Landkreis Cloppenburg, mit Schreiben vom 20.07.2022

Vorgesehen ist die 1. (vereinfachte) Änderung des Bebauungsplanes Nr. 70 „Industriegebiet nördlich der L831“ der Stadt Friesoythe. Das Plangebiet liegt ca. 20 m südwestlich der B 72 und nördlich der L 831. Anlass und Ziel der Planungen, ist die Schaffung der planungsrechtlichen Voraussetzungen für die verbesserte Nutzung einer Gewerbefläche. Hierzu sollen die Vorgaben zur Baumassenzahl sowie zur festgesetzten maximalen Höhe der baulichen Anlagen neu festgesetzt werden. Die übrigen Regelungen des ursprünglichen Bebauungsplanes Nr. 70 „Industriegebiet nördlich der L831“, bleiben unberührt.

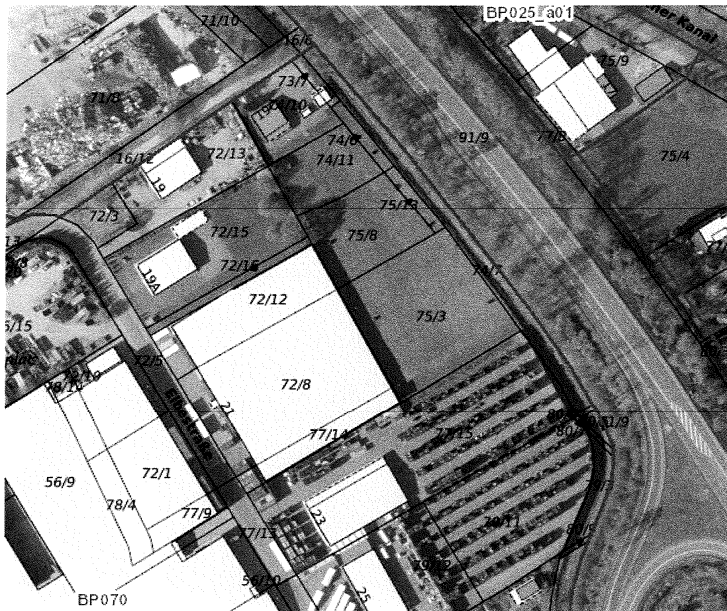
Der im Ursprungsplan festgesetzte Räumstreifen ist beizubehalten. Dieser Bereich darf nicht überbaut werden. Es ist zu prüfen, ob das Gebäude auf dem Flurstück 74/10 in diesem Bereich Bestand hat oder rückzubauen ist.

Es wird zur Kenntnis genommen, dass der im Ursprungsplan festgesetzte Räumstreifen beizubehalten ist und nicht überbaut werden darf. Das Flurstück Nr. 74/10 beherbergt derzeit den Hundesportverein. Aufgrund der Veräußerung an den erweiternden Betrieb, wird diese Nutzung verlagert und das im Bereich des Räumstreifens entstandene Nebengebäude entfernt.

Im ursprünglichen Bebauungsplan ist ein 1,5 m breiter Räumstreifen ausgewiesen. Dieser bleibt von der Planänderung un-
